TRANSPORDIAMET

Meie 09.10.2026 nr 7.1-1/26/16925-2

Tammuru küla Nimmi kinnistu ristumiskoha ehitamise nõuded

Joonis 1. Ristumiskoha pikikaldete kujundamine

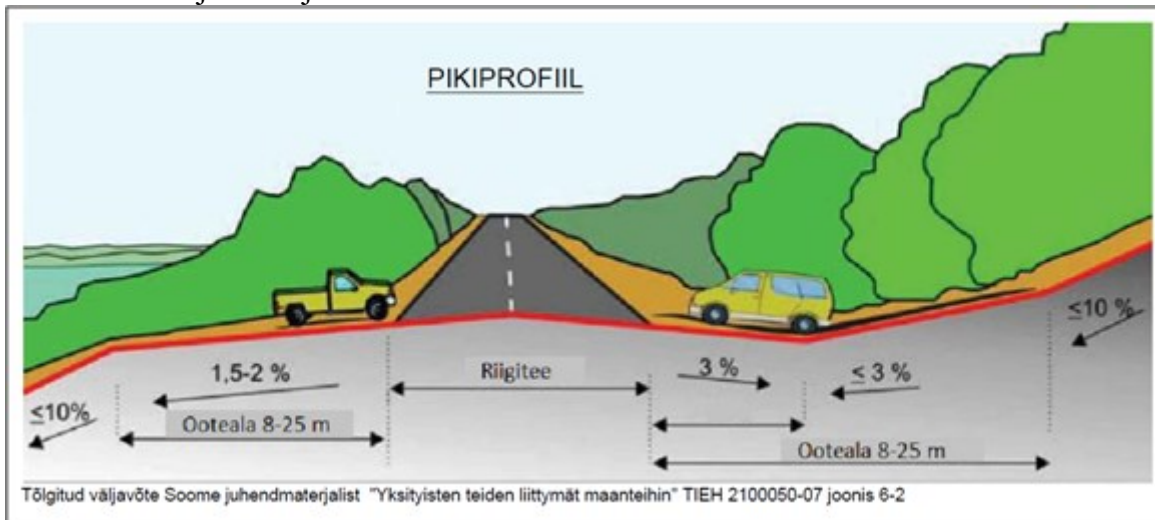
9. Ristumiskoha plaanilahenduse koostamisel lähtuda Transpordiameti tüüpjoonise I ja II põhimõtetest. Pöörderaadiused määrata liikluskoosseisu kõige ebasoodsama sõiduki pöördekoridoride järgi, kuid mitte suuremad kui R10. Kujutada pöördekoridoreid joonistel.
10. Ristumiskoht projekteerida riigiteega võimalikult täisnurga all. Ristumiskoha pikikalded määrata vastavalt alltoodud joonise põhimõtetele arvestusega, et riigitee alusele maale sademeveett üldjuhul ei juhitata.
